## 第12章 その他環境省令で定める事項

### 12.1 配慮書についての関係地方公共団体の長の意見及び一般の意見の概要、並びに、事業者の見解

(仮称)瀬戸ウィンドヒル建替え事業に係る計画段階環境配慮書  
に対する意見について

## (仮称)瀬戸ウィンドヒル建替え事業に係る 計画段階環境配慮書に対する知事意見

図 12.2-10(1) 配慮書段階と方法書段階の比較

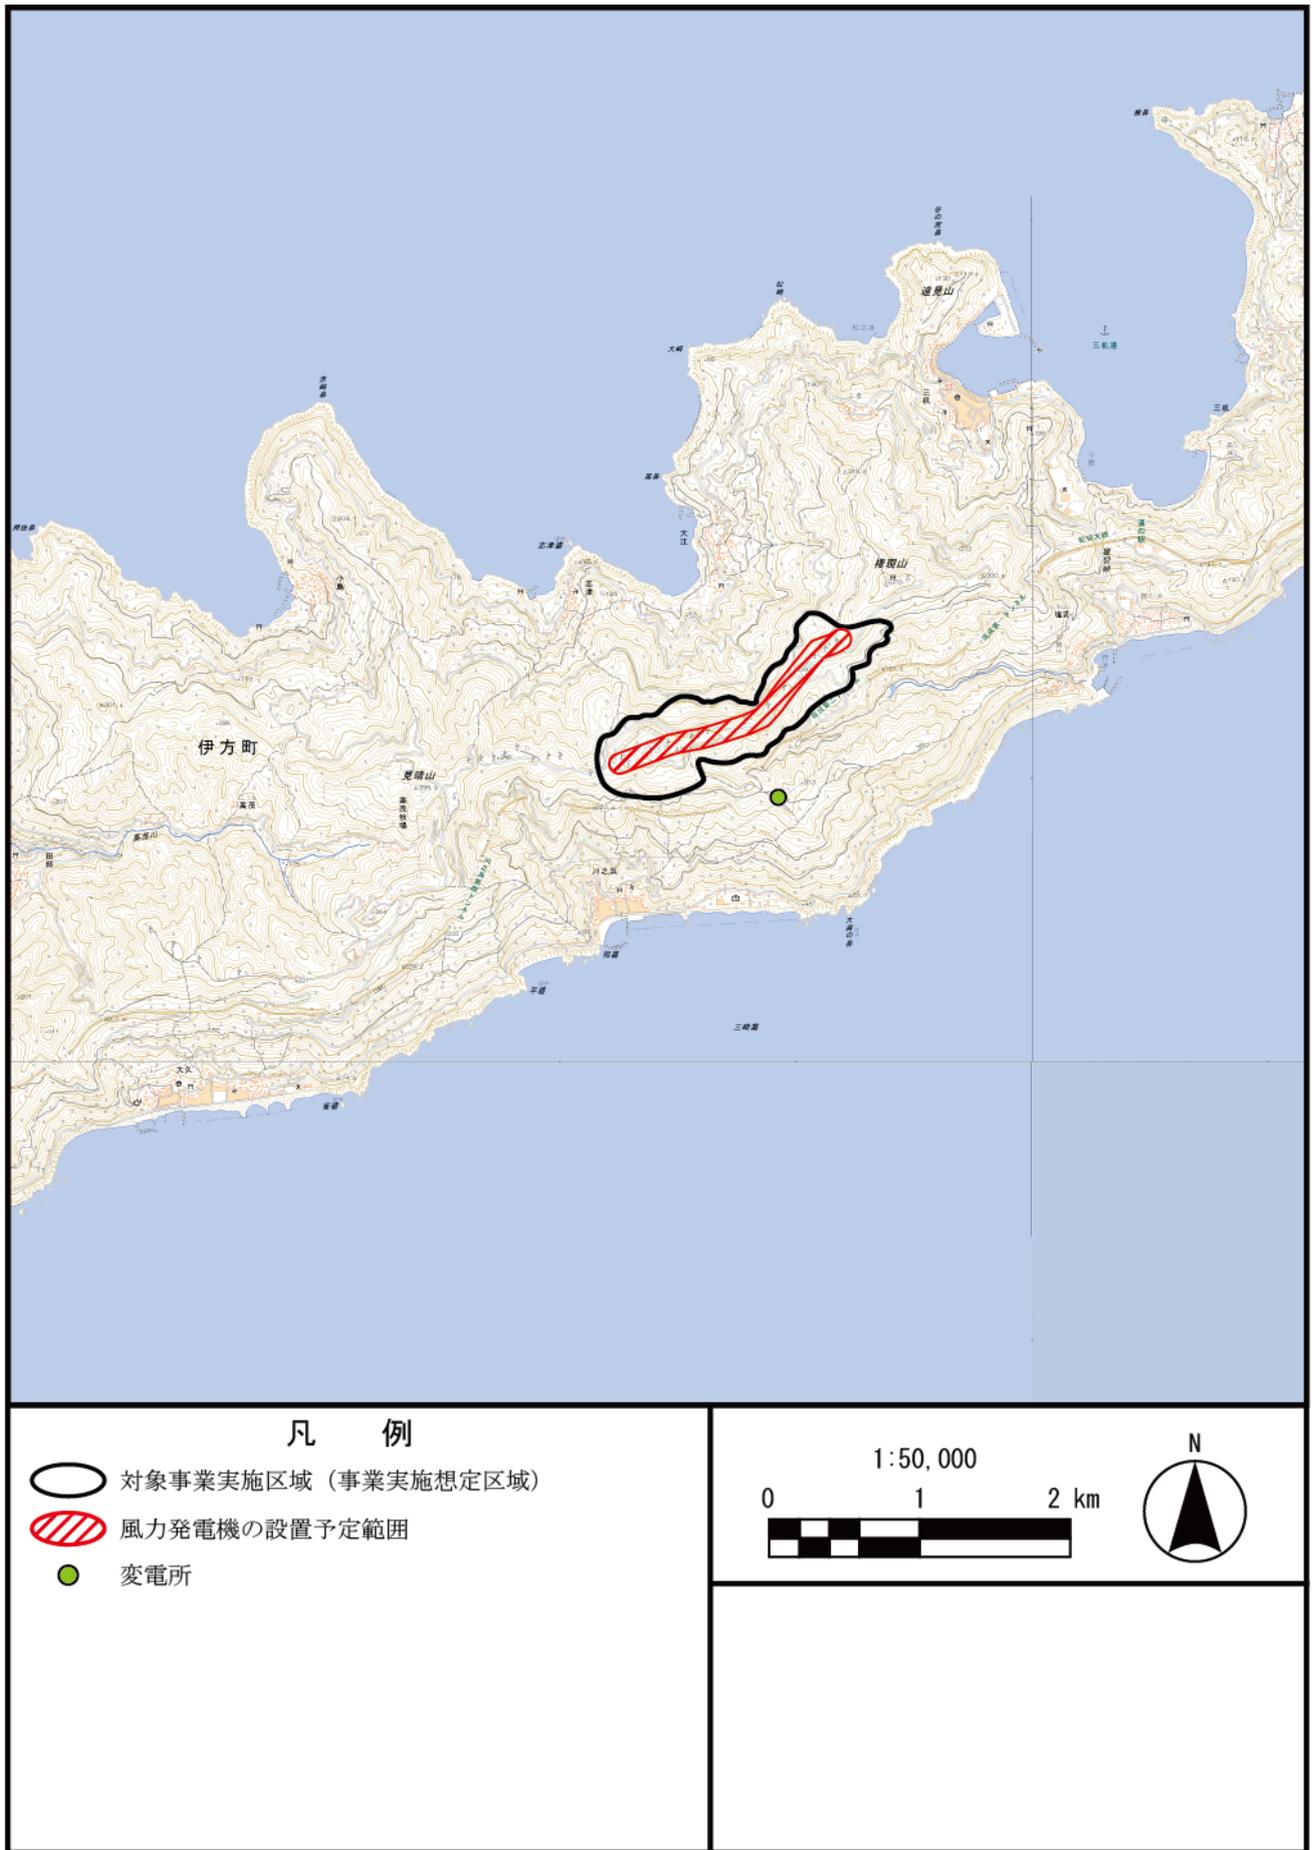
配慮書段階から方法書段階において風力発電所出力を変更し、風力発電機の基数を具体化した。

対象事業実施区域（方法書段階）は、以下の経緯により事業実施想定区域（配慮書段階）の一部を変更している。

対象事業実施区域（方法書段階）の範囲は、事業実施想定区域（配慮書段階）と変更はない。なお、方法書段階では対象事業実施区域の南側約 200m にある既設変電所の位置を追加した。
